改善箇所説明図

基準不適合発生箇所

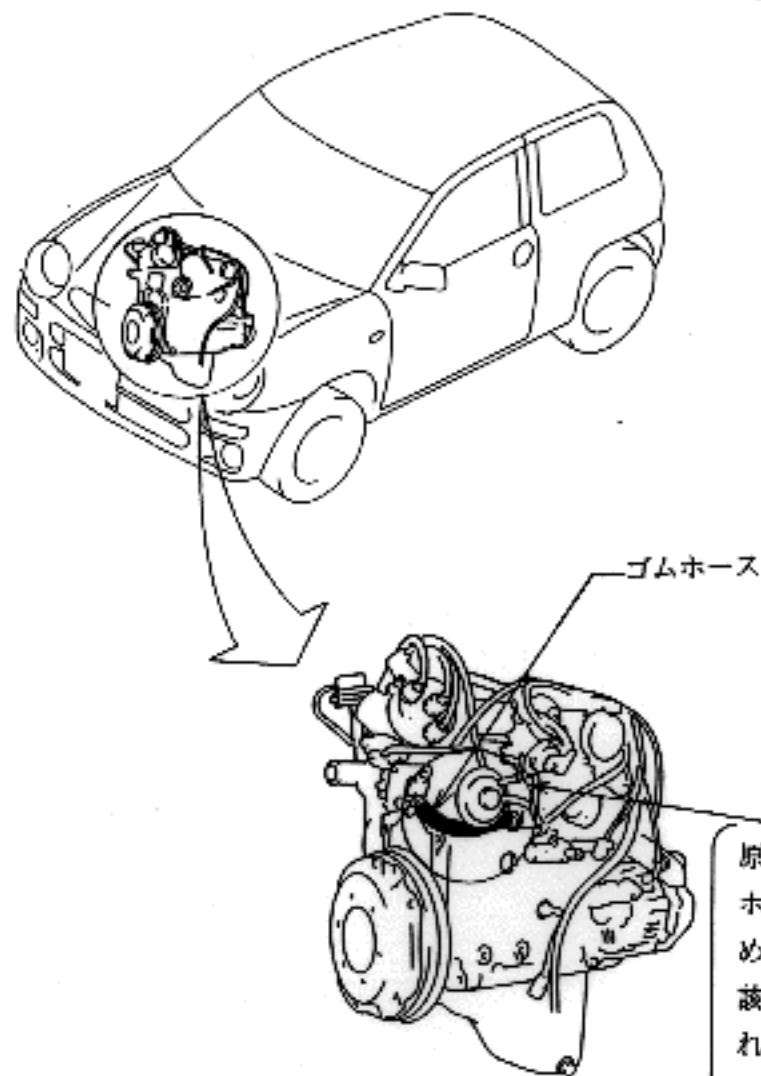
原動機の冷却系統に使用されているゴムホースの一部に製造不良のものがあるため、そのままの状態で使用を続けると当該ゴムホースに亀裂が生じ、冷却水が漏れ、最悪の場合、オーバーヒートに至るおそれがある。

改善前

ホース 外径 14 mm

ホース 内径 9 mm

改善後

識別：網目入りゴムホース

ホース 外径 16 mm

ホース 内径 9 mm

全車両、当該ゴムホースを対策品と交換する。

注：黒塗りのゴムホース部は交換部品を示す。
